2018年4月

株式会社七星科学研究所
営業部

NEW-244の絶縁体形状変更のご案内

<画像形状例:プラグ>

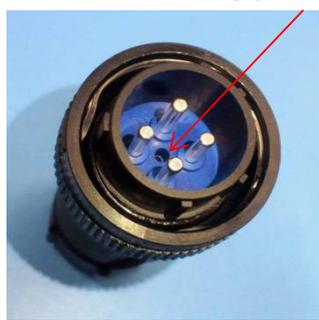
絶縁体の中央に穴を追加(コネクタ内部への貫通はしておりません)。

穴加工追加

類似製品と部品の組み間違いを防止する為。

※この変更に合わせて製品図を変更致します。

※この変更による製品性能上の変更はございません。
